改善箇所説明図

基準不適合発生箇所

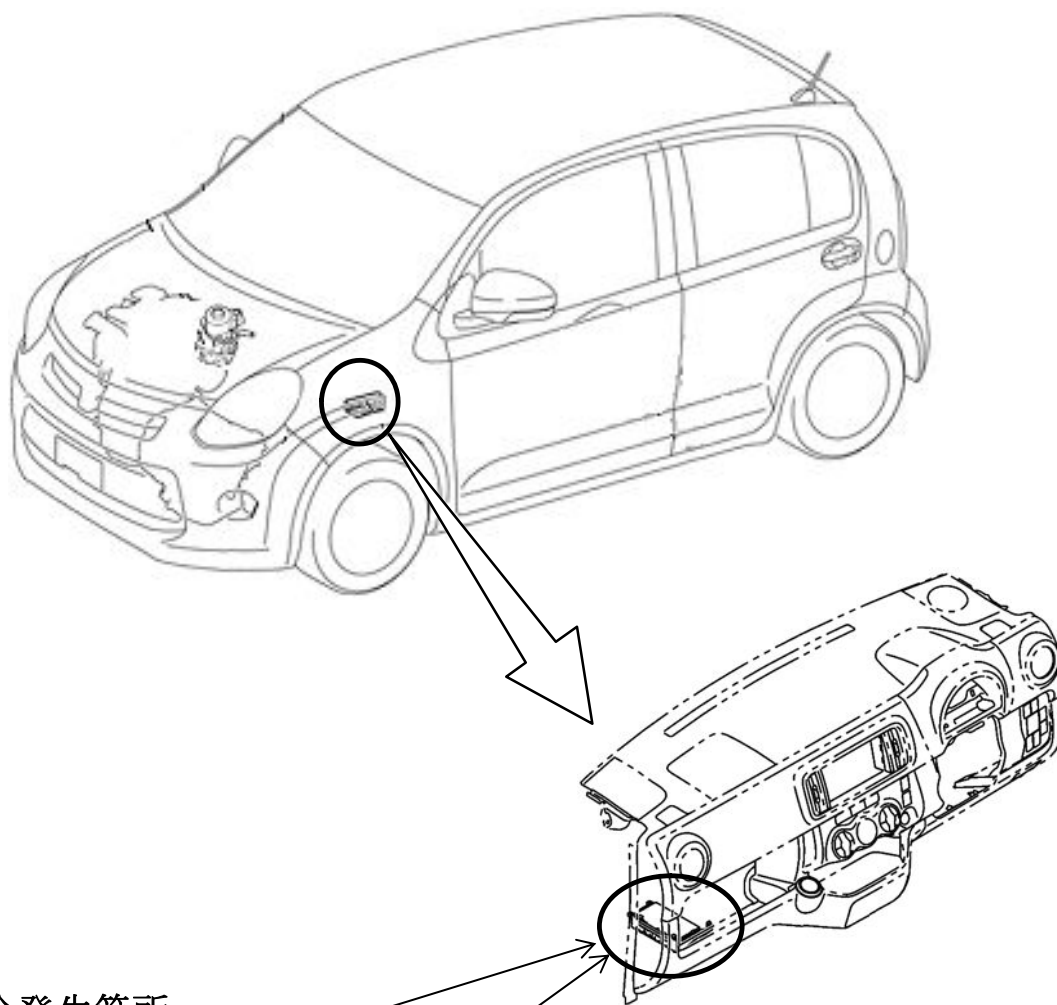
エンジン制御用コンピュータにおいて、排気ガス再循環（EGR）バルブの制御プログラムが不適切なため、アクセルペダルの操作を繰り返すと、制御指示に対しEGRバルブの開度がずれて閉じなくなることがある。そのため、排気ガスが常時循環してエンジン不調となり、最悪の場合、走行中にエンジンが停止するおそれがある。

全車両、エンジン制御用コンピュータのプログラムを対策仕様に修正する。

識別：改善済車両には車台番号打刻の左側に黄色ペイントを塗布する。
